伊方発電所3号炉
原子炉設置変更許可申請書 新旧比較表

(本文、添付書類六、添付書類八)

令和3年8月6日
四国電力株式会社

第3.10.3(2)図 解析用要素分割図(O-O'断面)

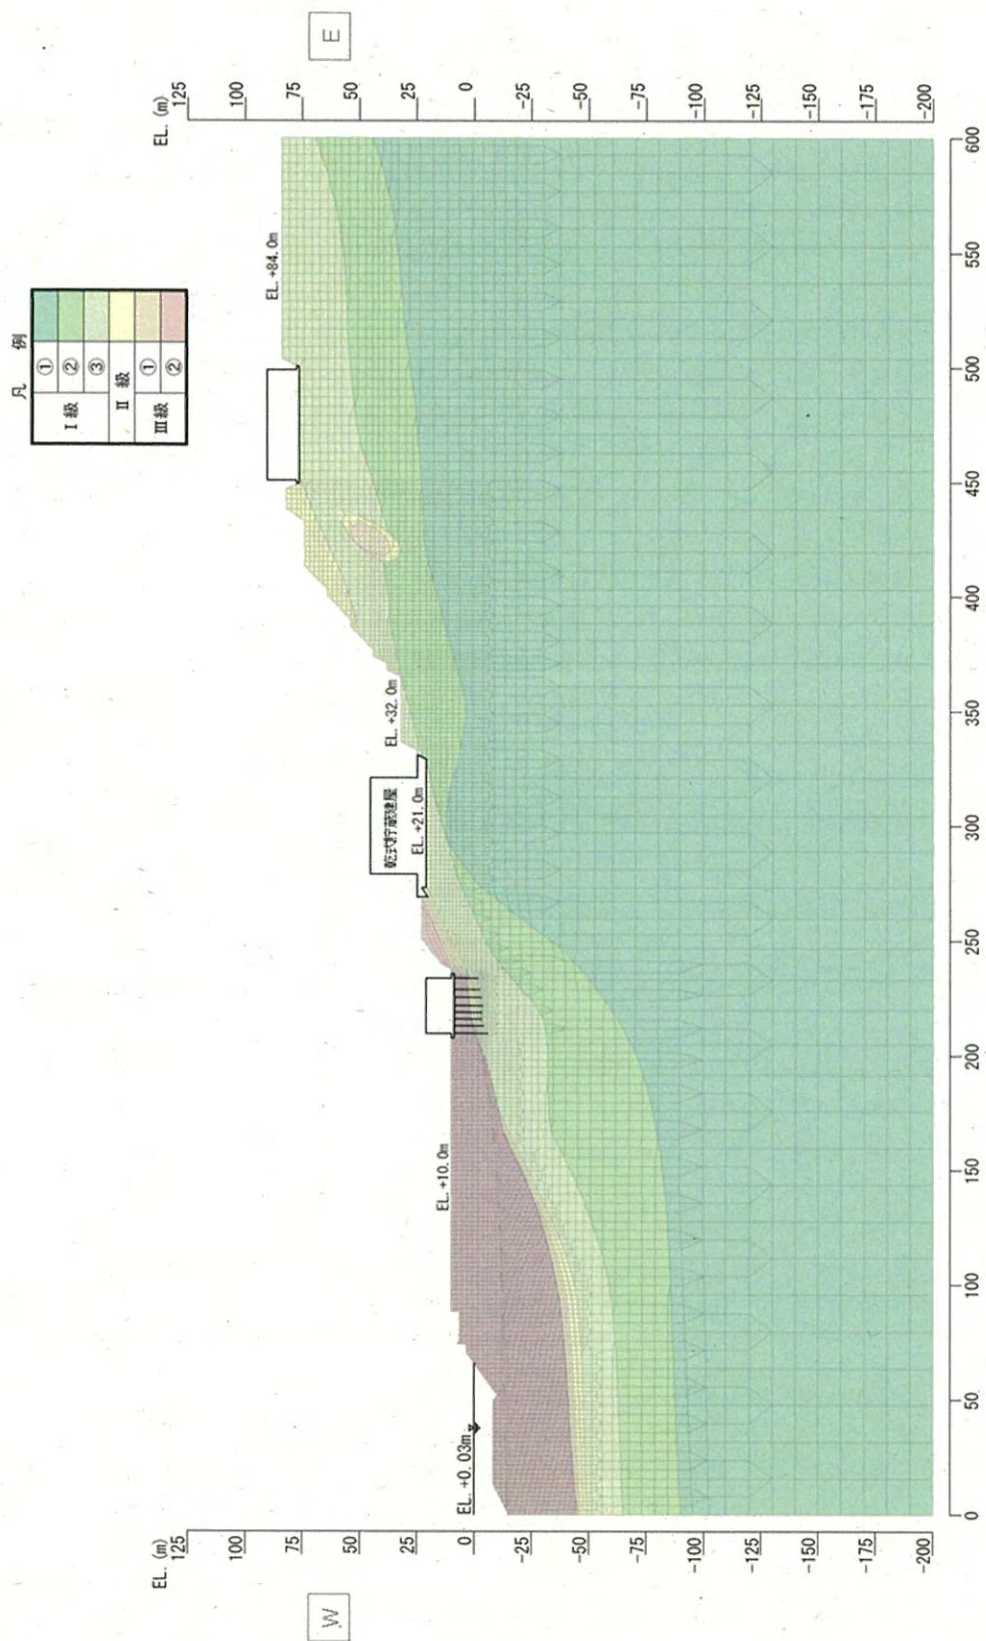
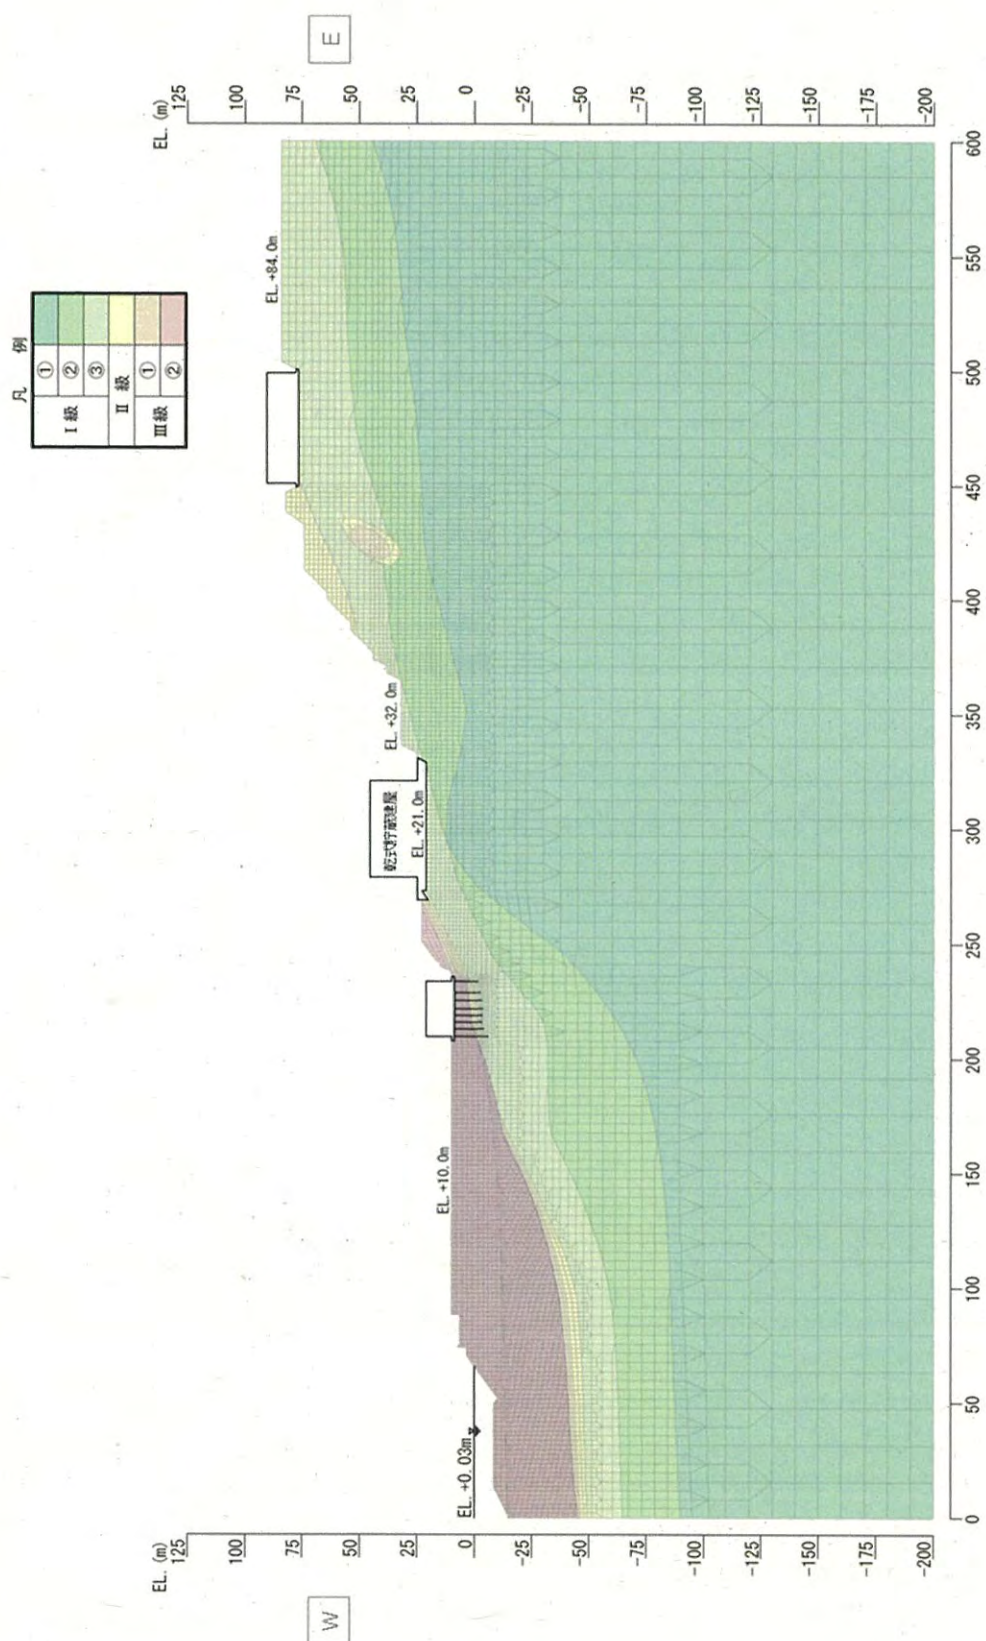
乾式工認を反映

第3.10.3(3)図 解析用要素分割図(P-P'断面)

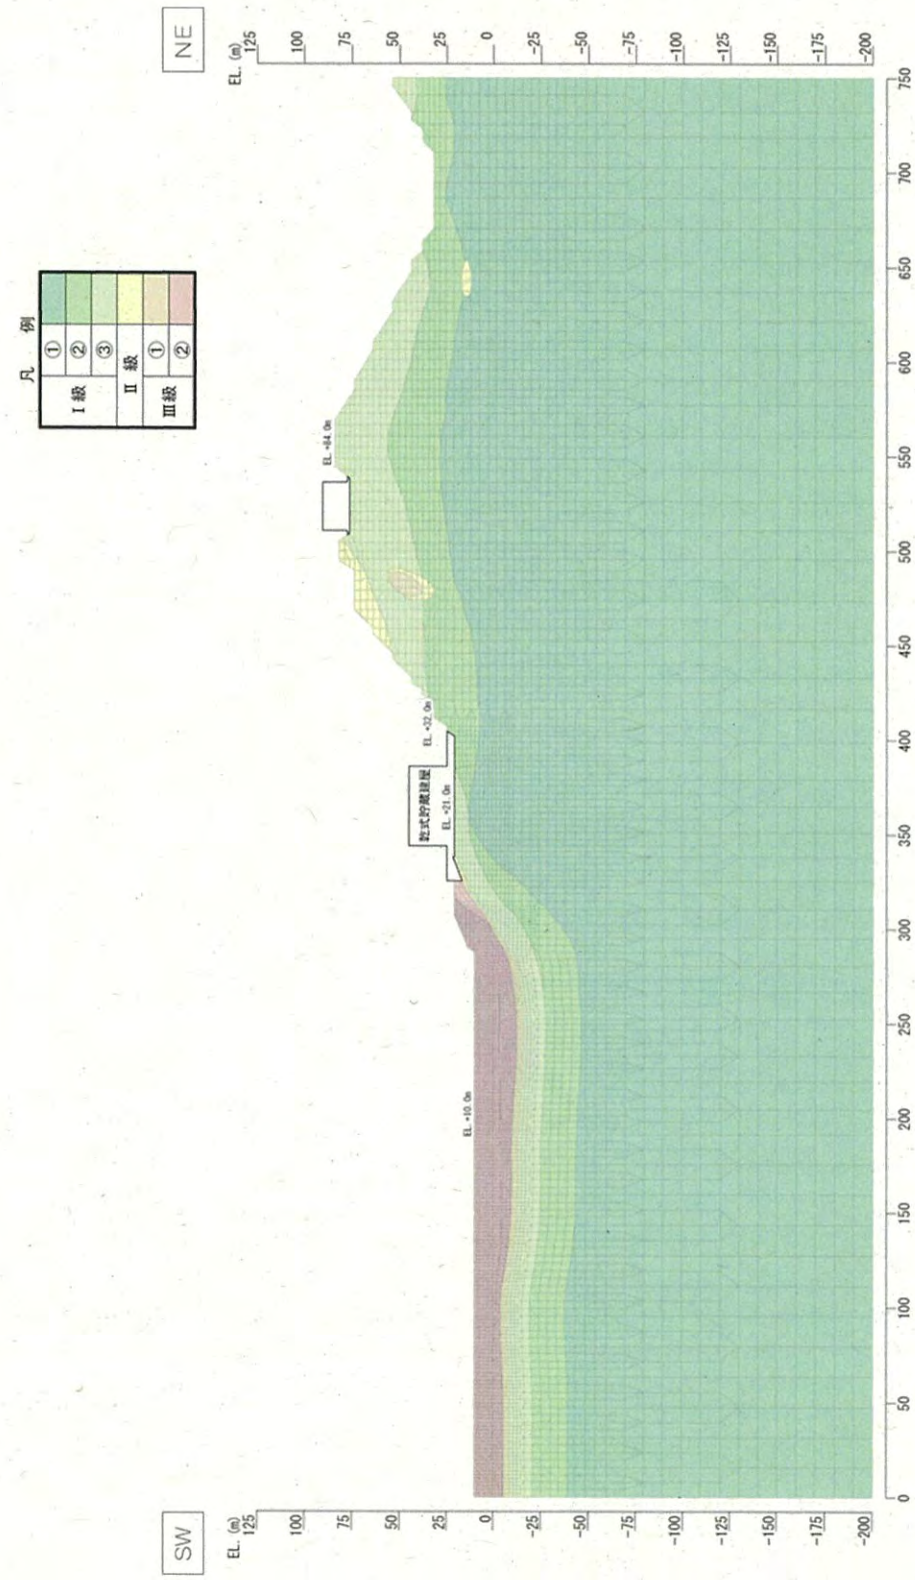
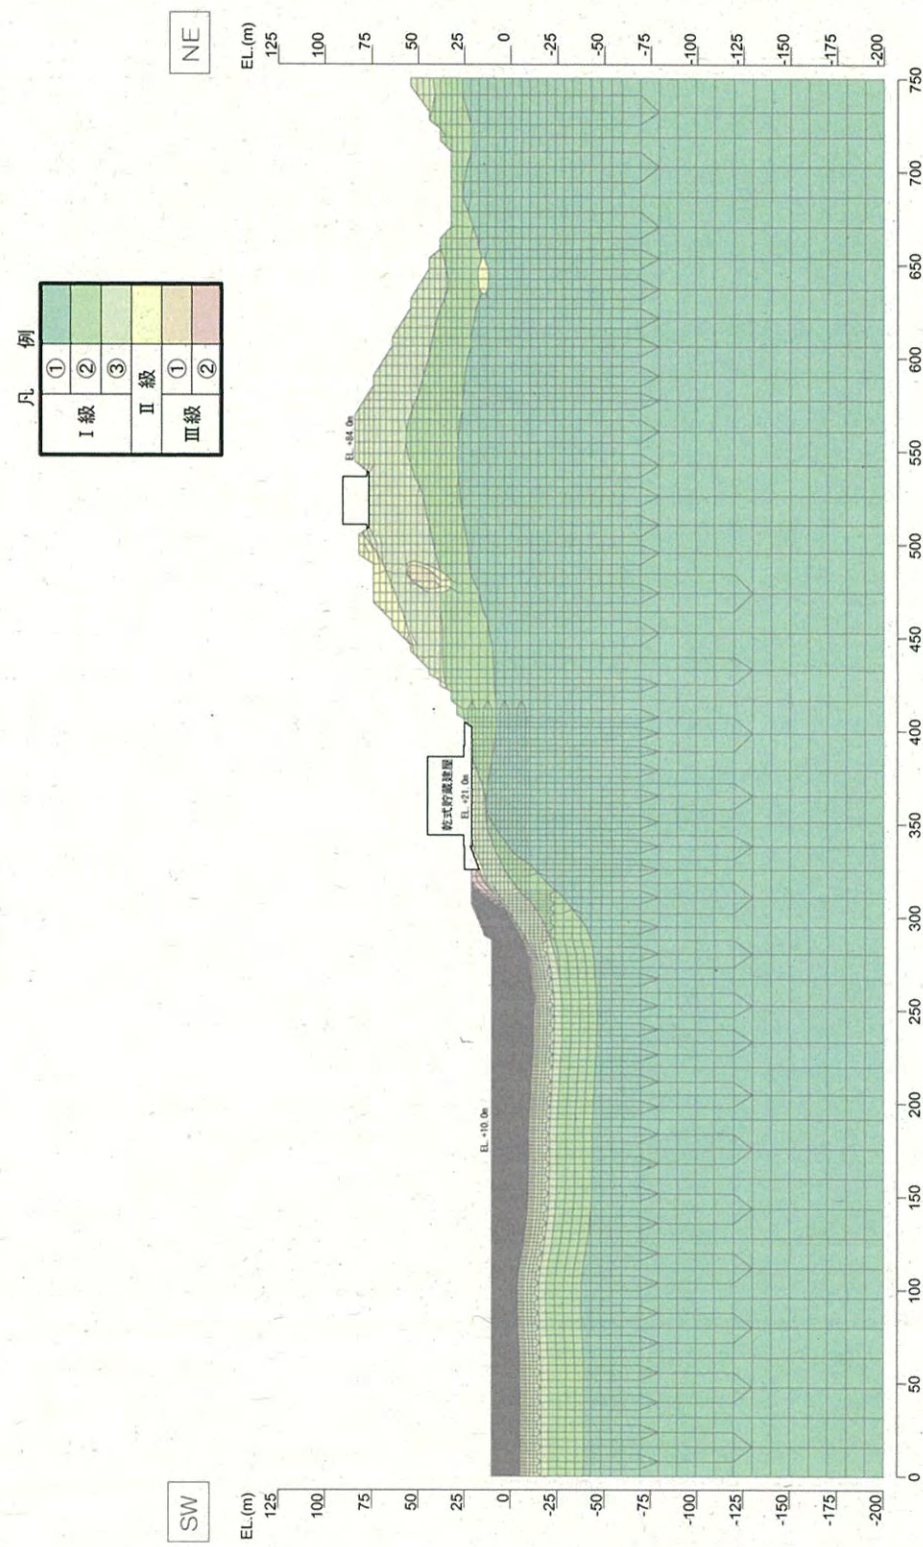
乾式工認を反映

第3.10.8(1)図 解析用岩盤分類図(O-O'断面)

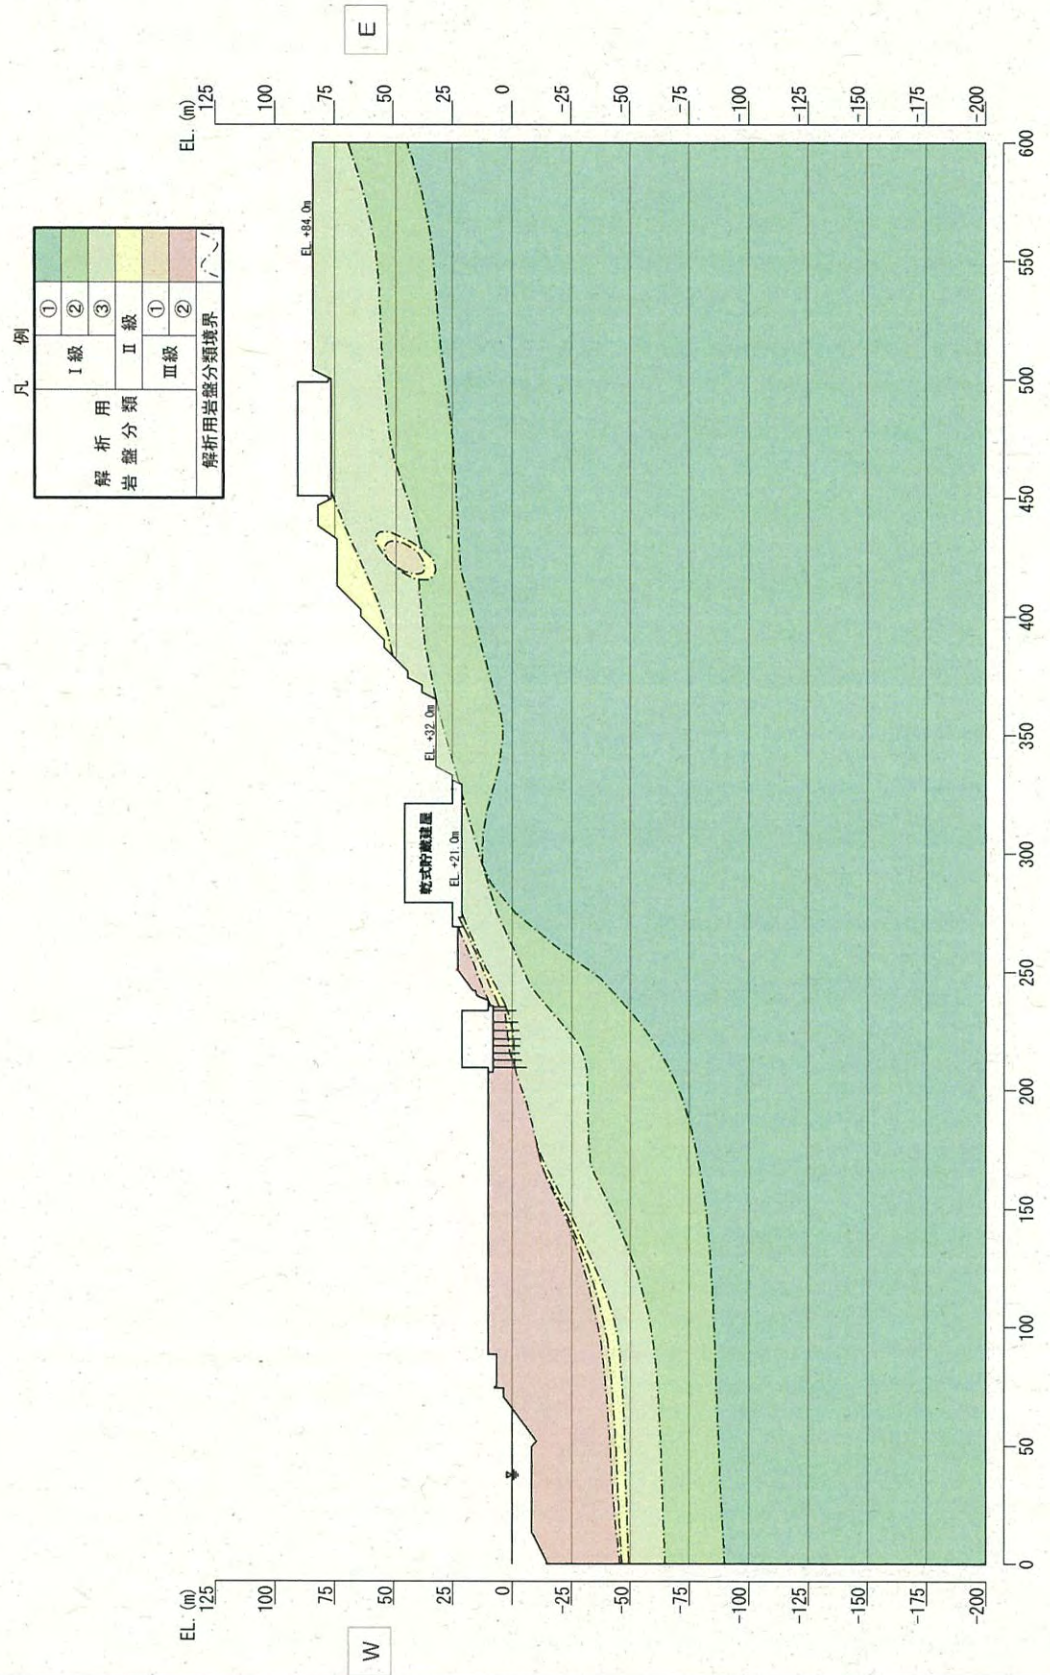
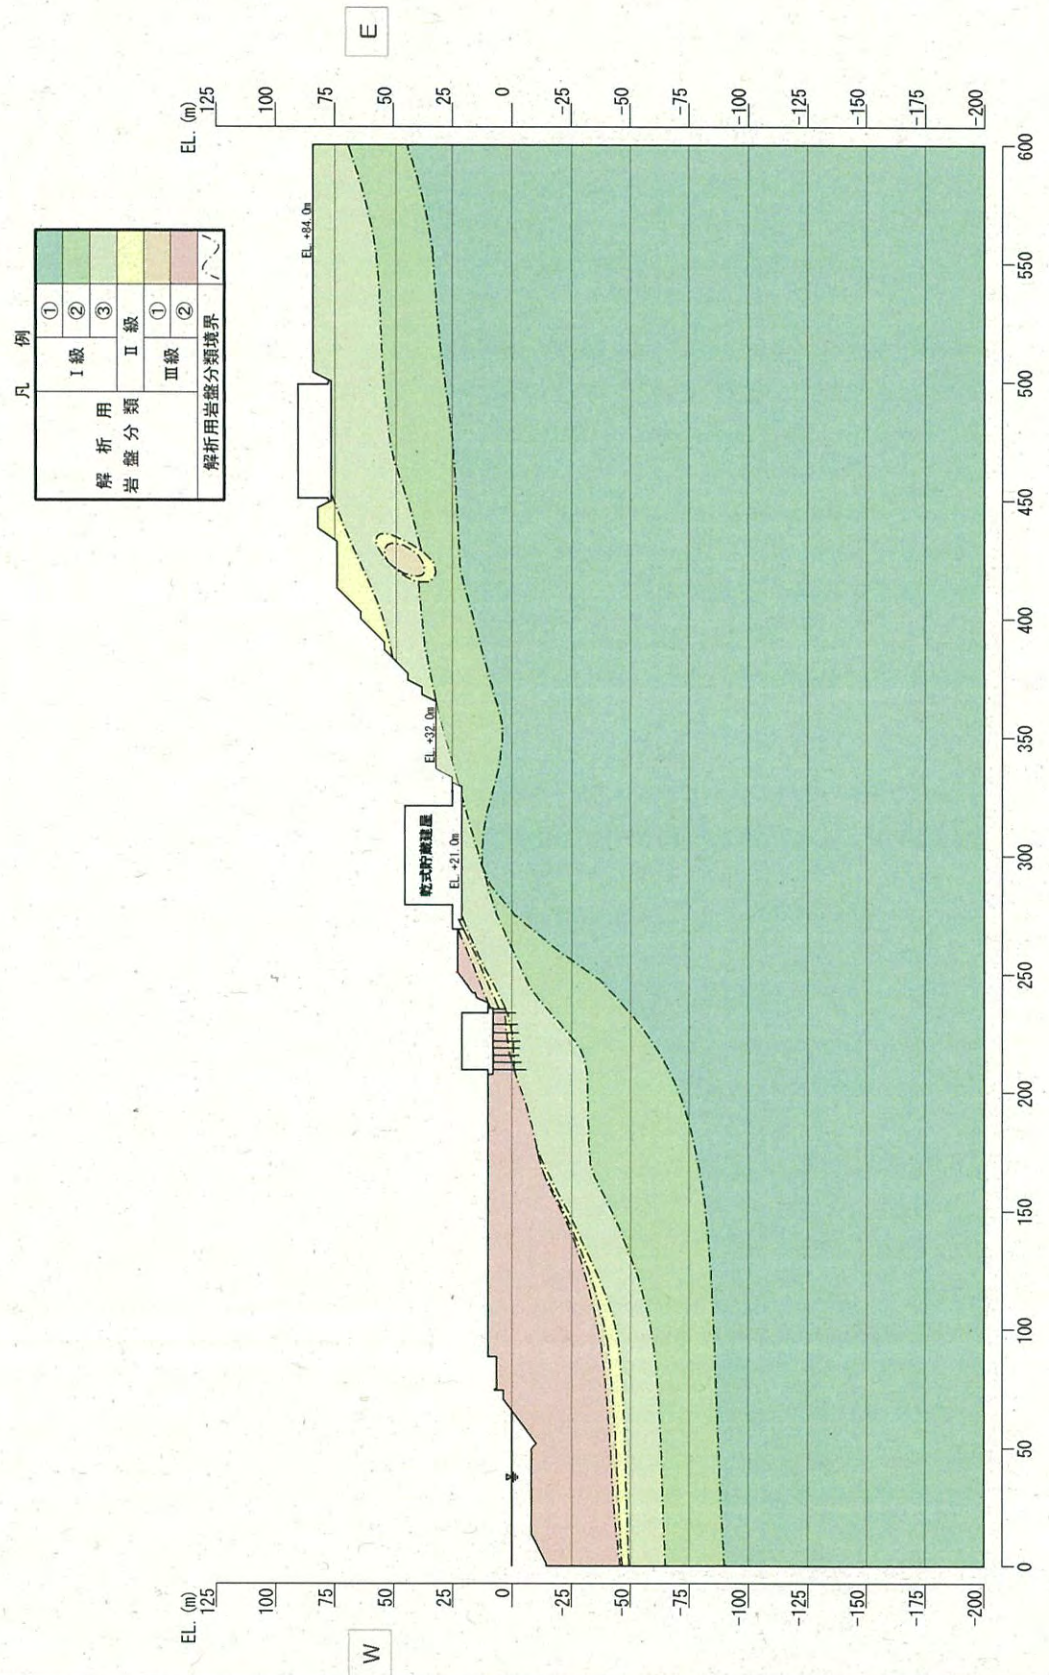
乾式工認を反映
